Van: 5.1.2e@DURAVERMEER.NL>
Verzonden: maandag 10 november 2025 07:25
Aan: 5.1.2e
Onderwerp: RE: Grevingaheerd GRN-00024267

Van: 5.1.2e@ groningen.nl>
Verzonden: donderdag 6 november 2025 11:29
Aan: 5.1.2e@DURAVERMEER.NL>
Onderwerp: Grevingaheerd GRN-00024267

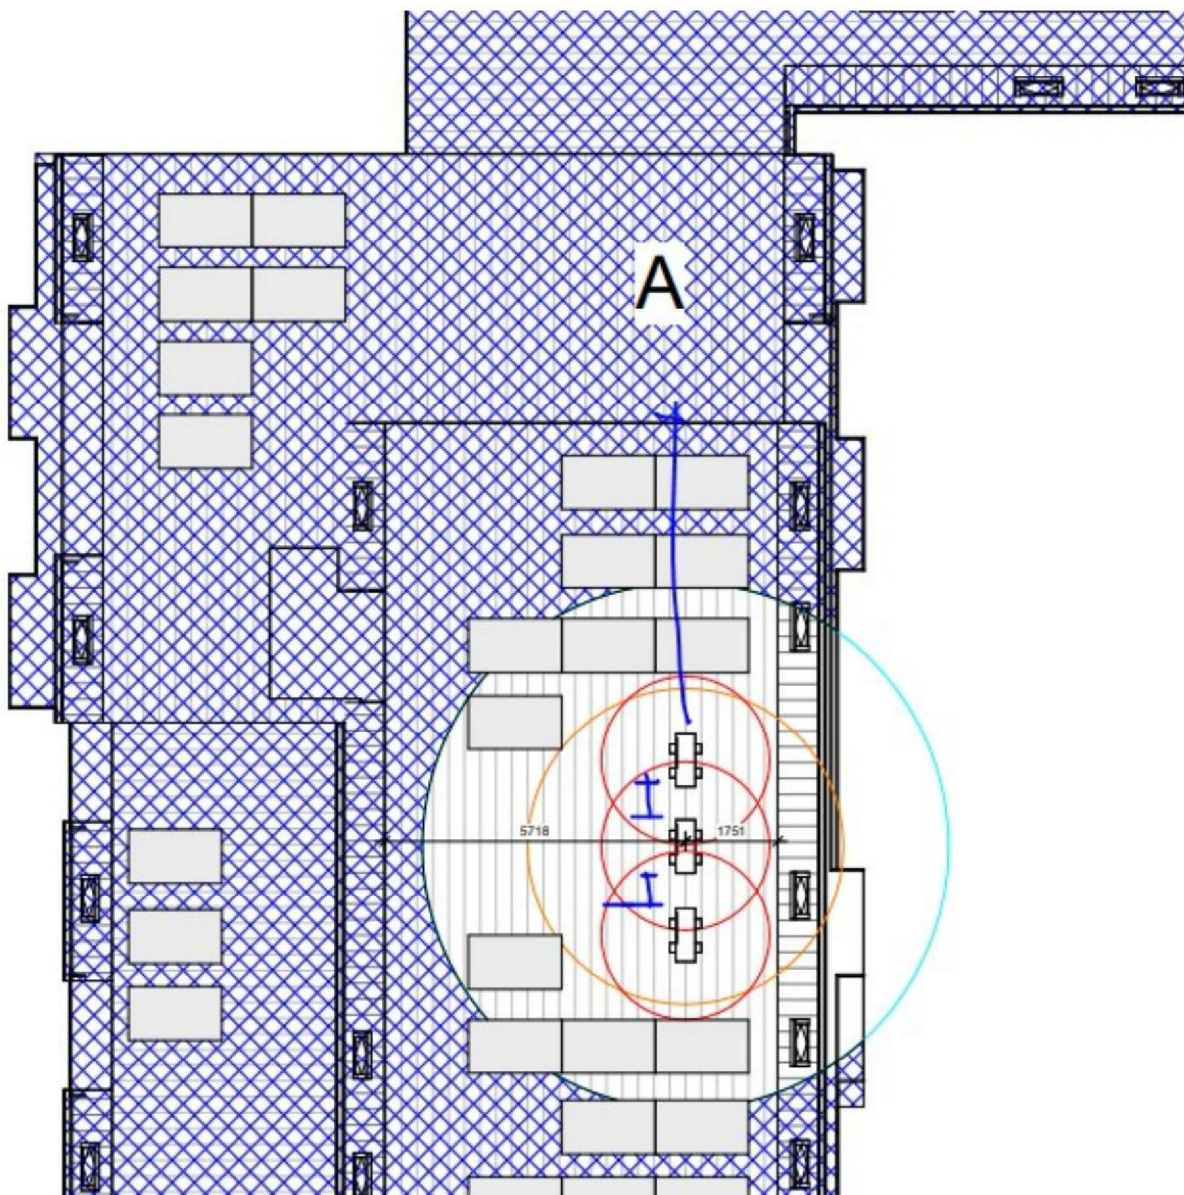
Op de tekening staat als het goed is de tekst "De verdamper moet ivm de ontdooifunctie worden afgeschermd van rechtstreekse wind (zie afbeelding)".

Deze warmtepompen komen dusdanig op het dak te staan dat er rechtstreekse wind op de verdamper komt (de achterkant van de warmtepomp, de zijde die aan de parkeerplaats zit). Er zal dus een windscherm geplaatst moeten worden en die is ook meegeleverd op alle tekeningen.

Deze windschermen zijn niet goed op de detailtekeningen ingetekend. De warmtepomp is 1014mm hoog (zonder dempers, dus in feite nog hoger). Het windscherm dient daar 250mm bovenuit te steken, en is dus in totaal minimaal 1264mm hoog.

Volgens de welstandscriteria dient deze minimaal anderhalf keer de hoogte van de rand van het dak geplaatst worden, maar er moet ook nog 550mm tussen warmtepomp en scherm zitten. $1264 * 1.5 = 1896\text{mm}$, daar komt nog 550mm bij op dus het windscherm mag pas op minimaal 2446mm van de rand van het dak geplaatst worden. De windschermen niet ook zijn ingetekend op de overzichtstekeningen en de maatvoering is iets summier.

Wat betreft de windschermen heb ik navraag gedaan bij onze installateur, deze zijn niet benodigd. Ik zal deze van de tekeningen verwijderen en aanvullende maatvoering toevoegen.
